## WYJAŚNIENIA TREŚCI SWZ\_40

Dotyczy: postępowania o udzielenie zamówienia publicznego, prowadzonego w trybie przetarg nieograniczony na **"Budowa budynku zamieszkania zbiorowego - Akademik Uniwersytetu Morskiego w Gdyni z zagospodarowaniem terenu i infrastrukturą"** – znak sprawy **CRZP/66/2026/AZP**.

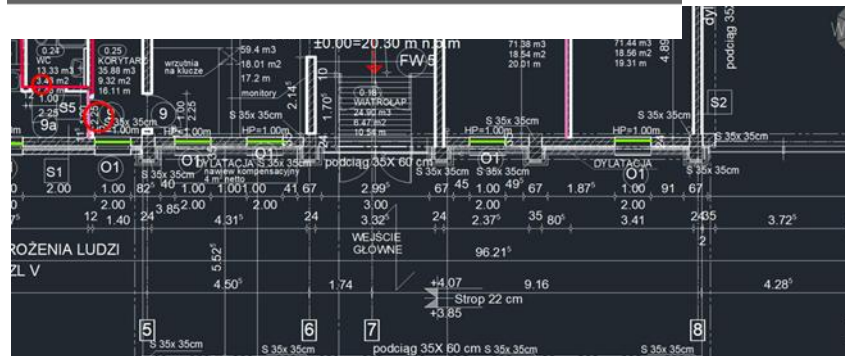
Prosimy o informację jak ma zostać wykończona nawierzchnia - strefa relaksu przy akademiku.

**Stanowisko (wyjaśnienie) Zamawiającego: Wykonać warstwy zgodnie z projektem- dach zielony ekstensywny.**
